CONCEPTO TÉCNICO No. CT – 5253

**Revisión de Estudio Particular de Amenaza y Riesgo
por Fenómenos de Remoción en Masa
Artículo 141 - Decreto 190 de 2004**

FASE DEL ESTUDIO:	II (DOS)
ENTIDAD SOLICITANTE:	CURADURÍA URBANA No. 1
LOCALIDAD:	4. SAN CRISTÓBAL
UPZ:	51. LOS LIBERTADORES
PROYECTO:	SANTA RITA ENTRE NUBES
BARRIO O SECTOR CATASTRAL:	VILLABEL
DIRECCIÓN:	CARRERA 4B ESTE CON CALLE 51A SUR*
ÁREA (Ha):	2.10**
FECHA DE EMISIÓN:	04 DE JUNIO DE 2008
TIPO DE RIESGO:	REMOCIÓN EN MASA
EJECUTOR DEL ESTUDIO:	GEOTECNIA Y CIMENTACIONES

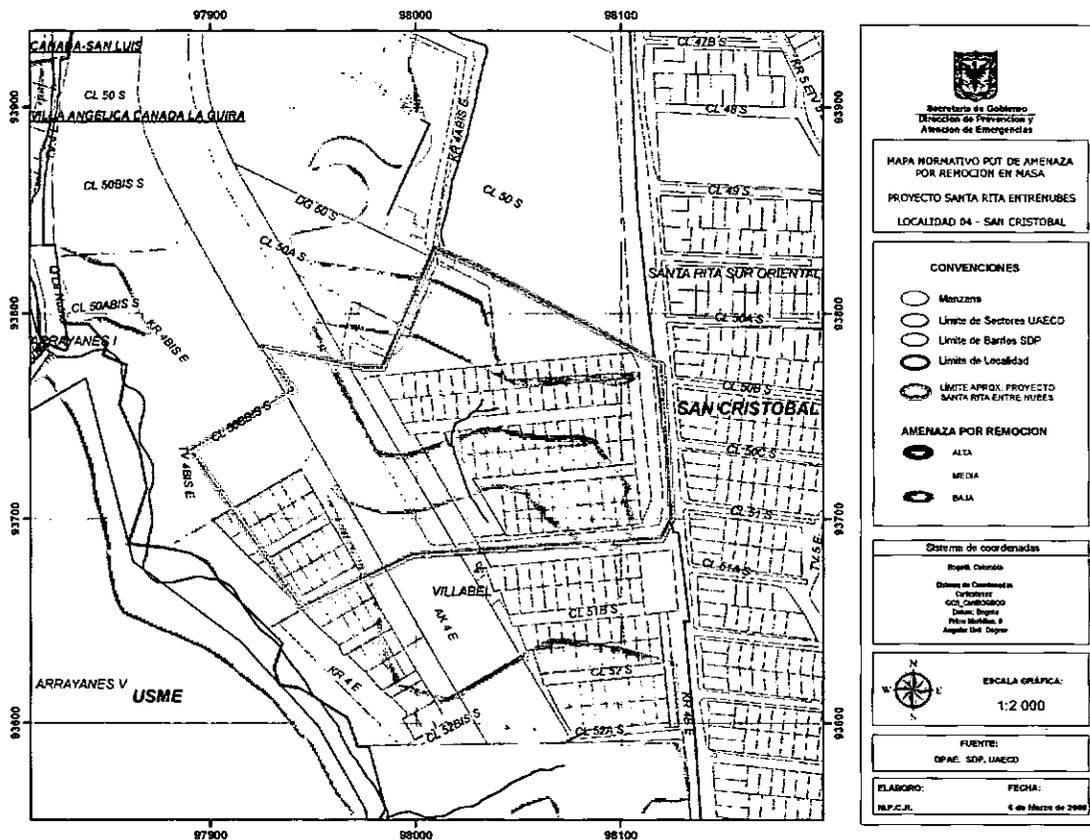
CIMENTACIONES, en cumplimiento a lo estipulado en el Artículo 141 del Decreto 190 de 2004 y en el marco de lo establecido en la Resolución 227 de julio 13 de 2006, por estar localizado en zona de amenaza media y alta según el plano normativo "Amenaza por Remoción en Masa" del POT. (Fig. 1)
